改善箇所説明図

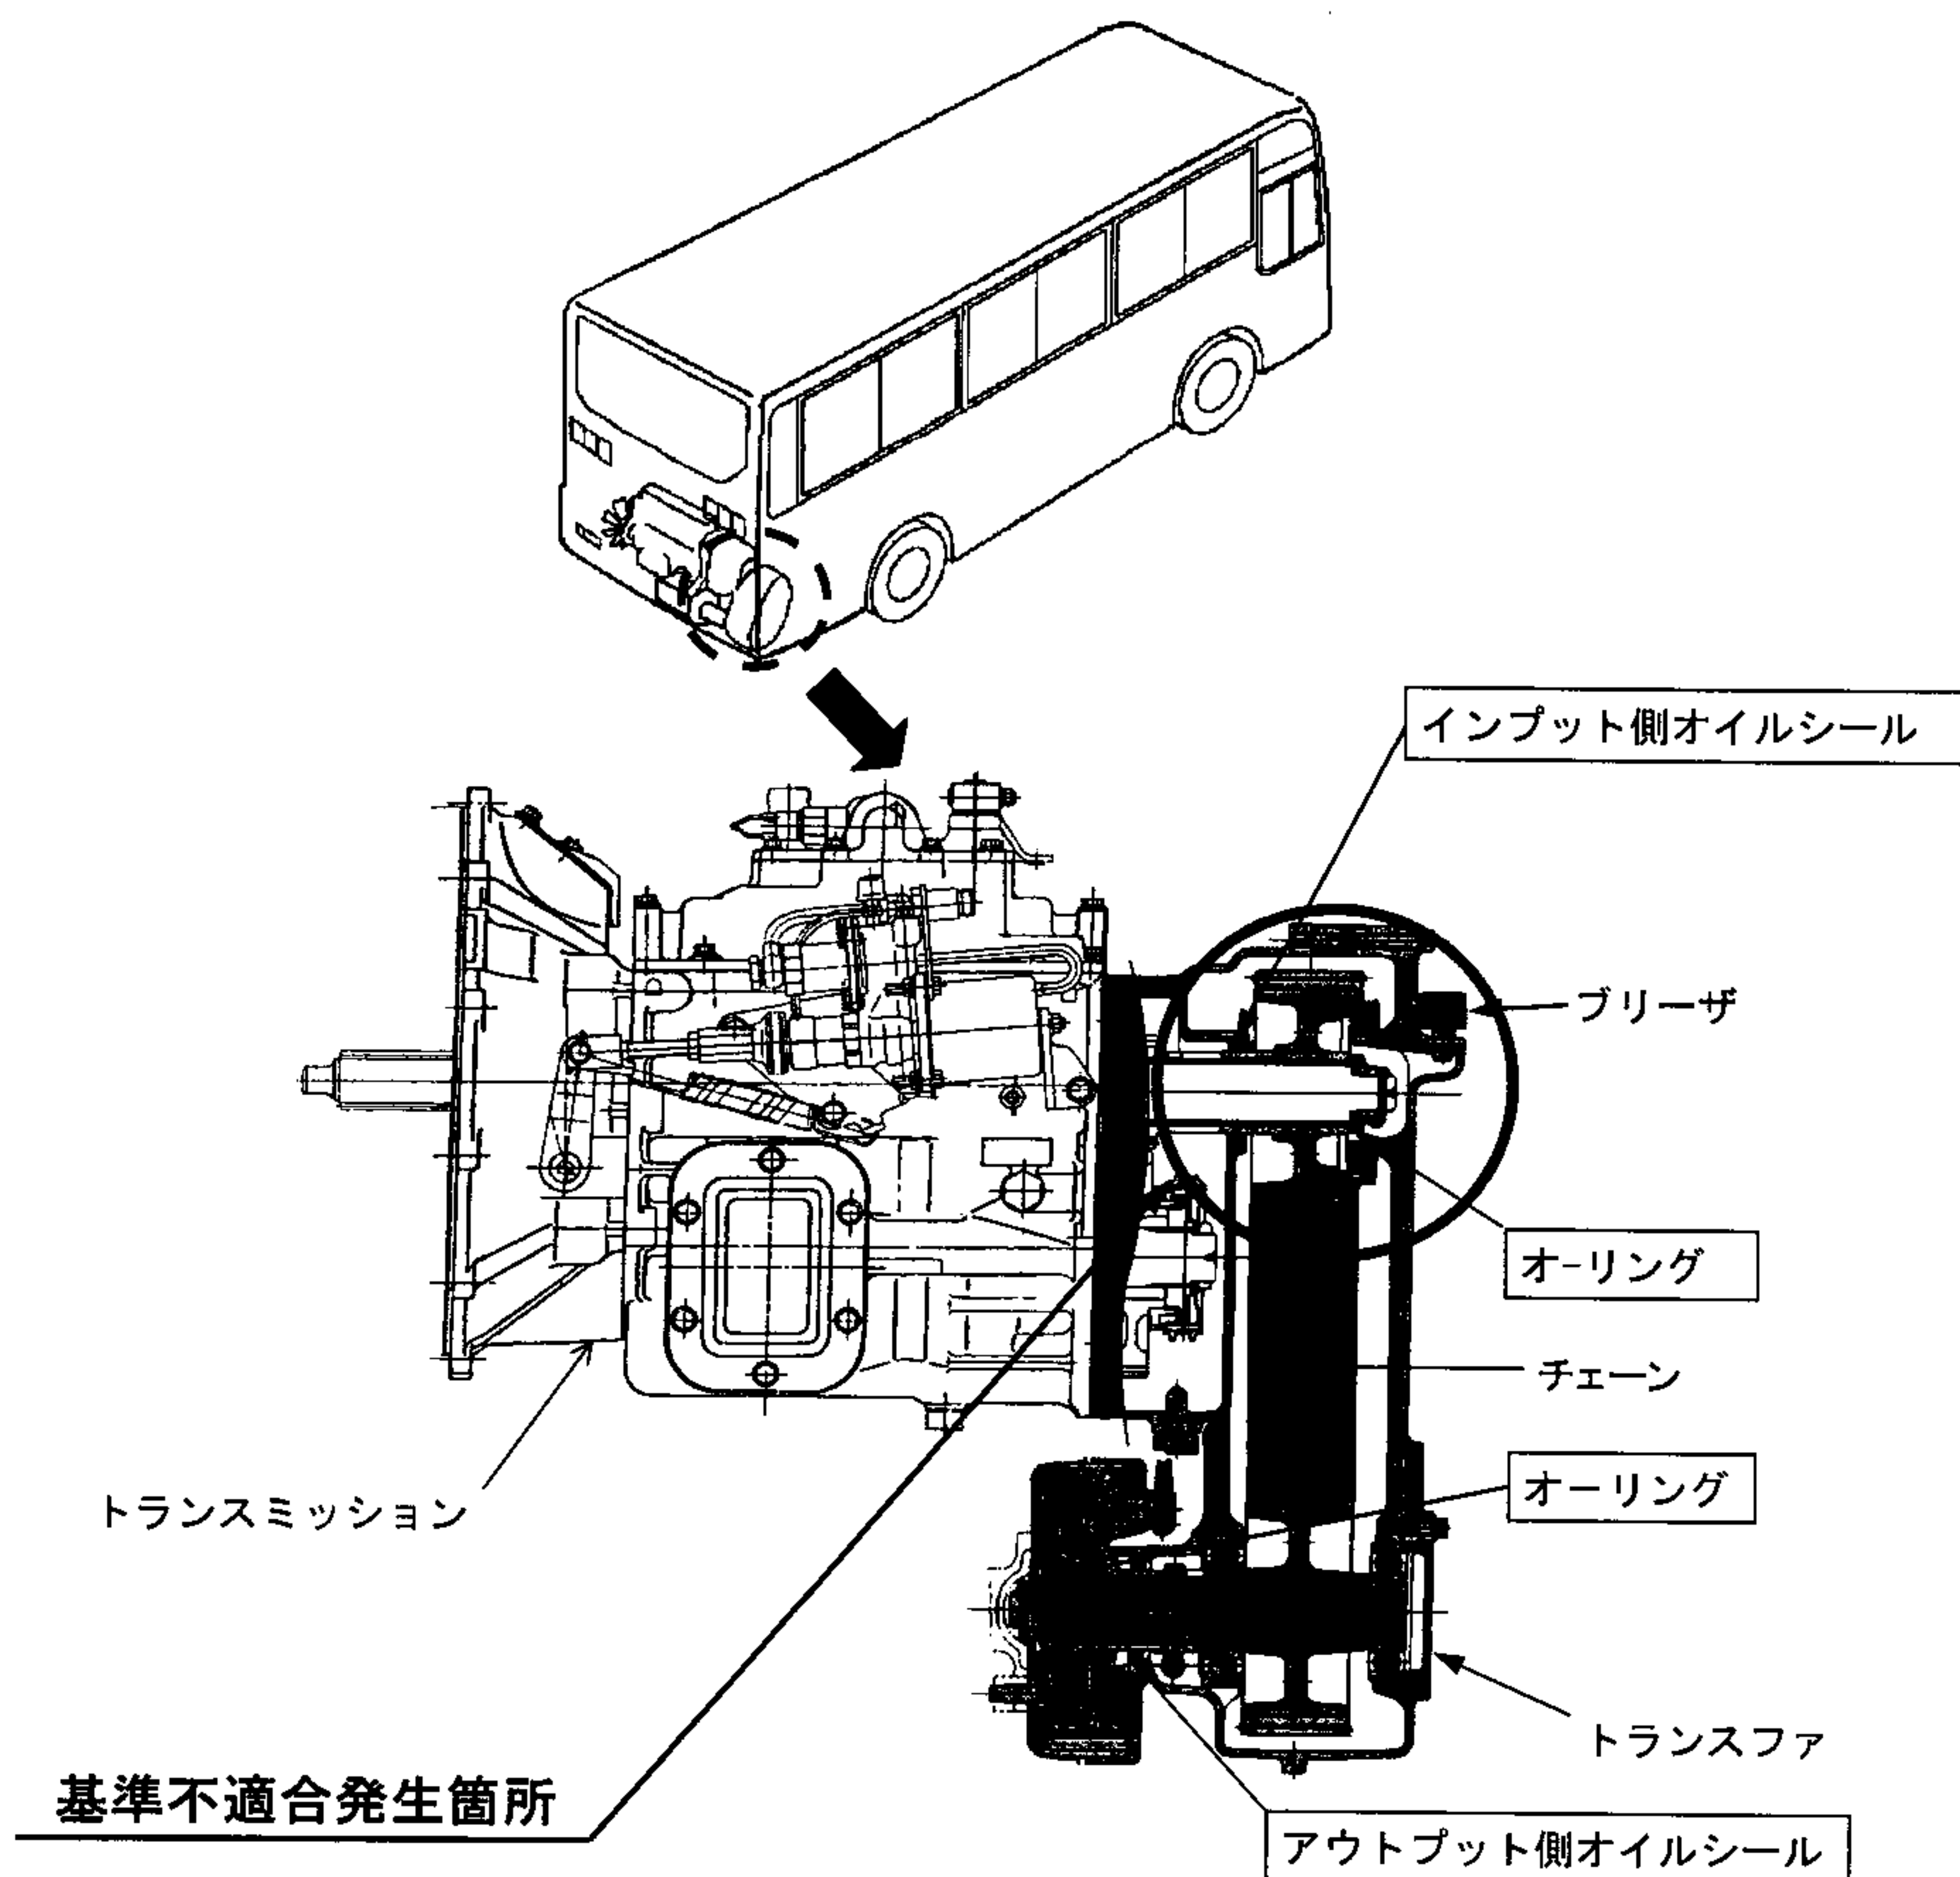
チェーン駆動式動力伝達装置(トランスファ)の、オイルシール及びオーリングの耐熱性が不足しているため、連続高速走行によりトランスファ油温が上昇した場合に、当該オイルシールまたはオーリングが損傷して変速機(トランスミッション)のオイルがトランスファ内に流入することがある。そのため、チェーンの攪拌抵抗増加によって油温が更に上昇して、オイルがブリーザから噴出し、最悪の場合、火災に至るおそれがある。

注)：□は交換部品を示す。

全車両、オイルシール、オーリングを対策品と交換する。

あわせて、アウトプット側オイルシール、オーリングを対策品と交換する。
